Schöneweide: Viel Geld, wenig Nutzen

aus SIGNAL 06/2008 (Dezember 2008/Januar 2009), Seite 14-15 (Artikel-Nr: 10000289)
IGEB Stadtverkehr

Von den geplanten Umbauten profitieren die Straßenbahnfahrergäste am wenigsten.

Planung für die Straßenbahnanlagen am Bf Schöneweide. (Kartengrundlage: Fugmann Janotta / BA Treptow-Köpenick; Eintragungen: IGEB)

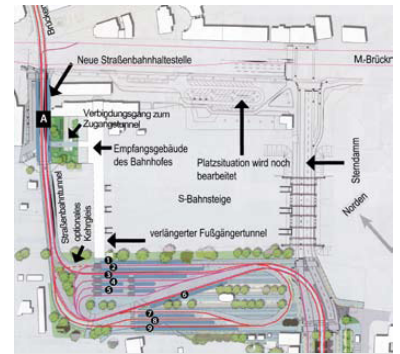
Hieraus ergibt sich der Hauptkritikpunkt an den Planungen: Die Straßenbahnhaltestellen werden nicht - wie einst versprochen - unter den S-Bahnsteigen mit direkten Zugängen zu diesen errichtet, sondern vor dem Bahndamm zwischen Einkaufszentrum (EKZ) und Empfangsgebäude (auf der Zeichnung Bereich A). Und es kommt noch schlimmer: Da zwischen dem Einkaufszentrum und dem Nordgiebel des denkmalgeschützten Empfangsgebäudes des Bahnhofs auch noch Platz für zwei MIV-Spuren und eine Spur mit Längsparkplätzen bleiben soll - die scheinheilig als »Behindertenparkplätze

Hinzu kommt, dass die Haltestelle zum Erreichen des Tunnels unter den Bahngleisen in einem Gefälle liegen wird (am Südwestkopf ca. 1 m unter Geländeniveau). In der Planung sind am südwestlichen Bahnsteigende keine niveaugleichen Abgänge zum EKZ vorhanden, sondern eine siebenstufige Treppe. Mobilitätseingeschränkte Fahrgäste müssen folglich die gesamte Haltestellenlänge zurücklaufen oder -fahren, um über den nordöstlichen Abgang zu diesem zu gelangen. Das wird angesichts der von den Straßenbahnen zum S-Bahnhof strömenden Menschenmassen nicht einfach werden. Da das Planum des Fußgängertunnels des S-Bahnhofes etwa einen halben Meter über dem Straßenniveau liegt, ergibt sich insgesamt ein Höhenunterschied von 1,40 m, den die Fahrgäste über eine Rampe überwinden müssen. Das »Abtauchen« der Gleise in den Tunnel unter der Görlitzer Bahn lässt sich nicht verhindern; es wird zum Problem allein dadurch, dass die Haltestelle vor dem Tunnel liegen wird. Und: zumindest die Gestaltung der Abgänge am Südwest-Ende der Bahnsteige ist nicht zwingend.

Eine Möglichkeit, die Situation zumindest etwas zu entschärfen, besteht darin, auf die Ausfahrspur für den MIV (und die Parkplätze) vor dem EKZ zu verzichten und die Gleisachsen um mindestens zwei Meter nach Nordwesten zu verschieben. Somit ist die Anlage ausreichend breiter Haltestellen (jeweils ca. 4m)möglich. Der Verzicht auf eine Ausfahrspur für Kfz an dieser Stelle ist problemlos möglich, da der Baukörper des Einkaufszentrums vom MIV und Lieferverkehr bereits jetzt komplett umrundet werden kann.

Nach dem Einbiegen in die Wendeschleifenanlage teilen sich die Wege: Die Busse der Linie M 11 erreichen direkt am Bahndamm ihre Endstelle (1). Die durchfahrenden und die einsetzenden Straßenbahnen werden dagegen nach Südwesten versetzt geführt, um im Anschluss an ihre Haltestelle (2) die Einfahrt in den Straßenbahntunnel zu erreichen. Die anderen Buslinien, die am S-Bahnhof Schöneweide enden (X 11, 163, 166, 265), erhalten ihre Ausstiegshaltestellen (3-5) weiter innen und kehren auch innerhalb der Gleisschleife. Sämtliche neun Bahnsteige in der Schleifenanlage werden 3 m breit ausgeführt, was das Missverhältnis zu der Breite der beiden zwischen EKZ und Bahnhof geplanten Schmal- Bahnsteige, die zukünftig die Hauptlast des Verkehrs

tragen werden, unterstreicht. Allerdings ist selbst eine Breite von 3 m angesichts des zu erwartenden Verkehrs auf der zentralen Abfahrhaltestelle Richtung Süden (6) unzureichend. Diese muss mit einer Breite von mindestens 4 m realisiert werden.
